Nr sprawy: 39/1132/2009

Temat: Odpowiedź na zapytanie nr 4 z dnia 04.09.2009 roku dotyczące postępowania przetargowego oznaczonego znakiem: 39/1132/2009 na dostawę układu chłodzenia i wentylacji symulatora śmigłowca prowadzonego w trybie przetargu nieograniczonego na podstawie Ustawy PZP.

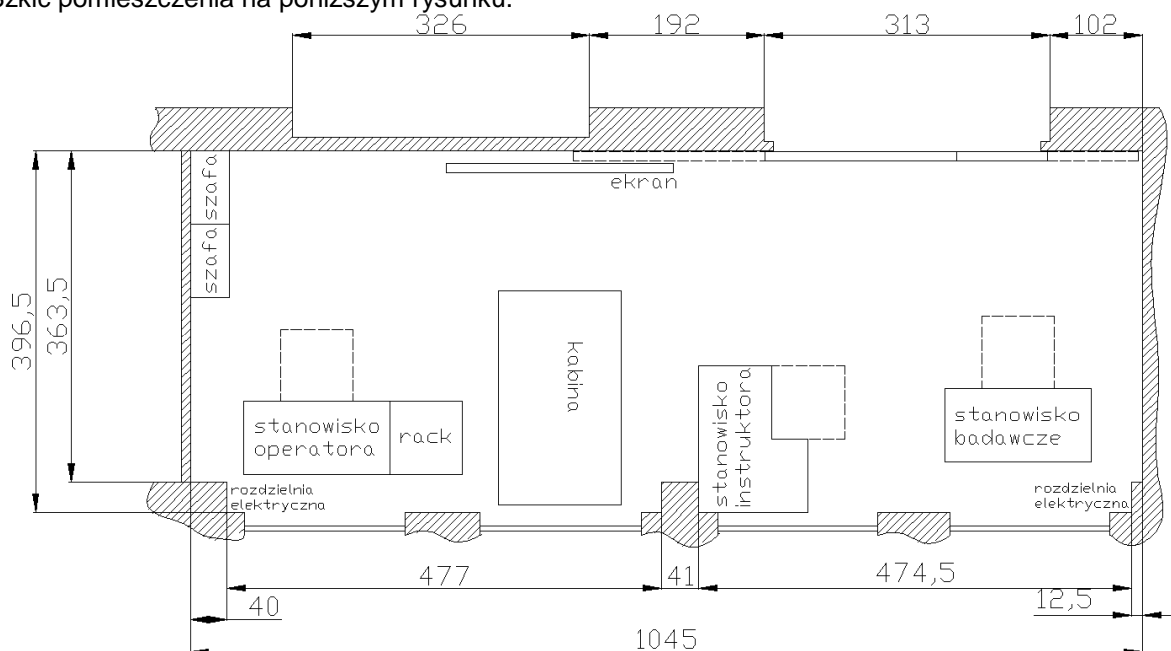
Proszę w formie szkicu lub opisu przedstawić klimatyzowane pomieszczenie (wymiary) wraz z lokalizacją rozdzielni elektrycznej do zasilania klimatyzatorów (orientacyjna długość przyłącza elektrycznego między rozdzielnią a skraplaczem), lokalizacją punktu podłączenia skroplin do kanalizacji (orientacyjna długość instalacji odpływu skroplin) oraz akceptowaną lokalizacją skraplaczy z podaniem orientacyjnej długości linii freonowej.

Czy w pomieszczeniu jest strop podwieszony i jakiej konstrukcji?

Czy klimatyzujemy pomieszczenie czy też kokpit symulatora śmigłowca?

Czy symulator jest w zabudowie pełnej czy niepełnej proszę o opis tego urządzenia i sposób jego posadowienia w pomieszczeniu?

Szkic pomieszczenia na poniższym rysunku.

W załączniku nr 4 do Specyfikacji Istotnych Warunków Zamówienia podano długość linii freonowej: minimum 20 metrów.

Punkt podłączenia skroplin w innym pomieszczeniu, wymagana długość linii odpływu skroplin min. 15 metrów.

Brak stropu podwieszanego, konstrukcja stropu: Ackermana.

Klimatyzowane jest całe pomieszczenie, ze względu na konieczność chłodzenia kabiny śmigłowca, układu wizualizacji oraz szafa typu Rack w którym znajdują się komputery symulatora.

Zamawiający w SIWZ pod pojęciem symulatora rozumie urządzenie treningowe klasy FNTP II (zgodnie z przepisami JAR STD-3A): kabina zamknięta, lokalizacja na załączonym szkicu.
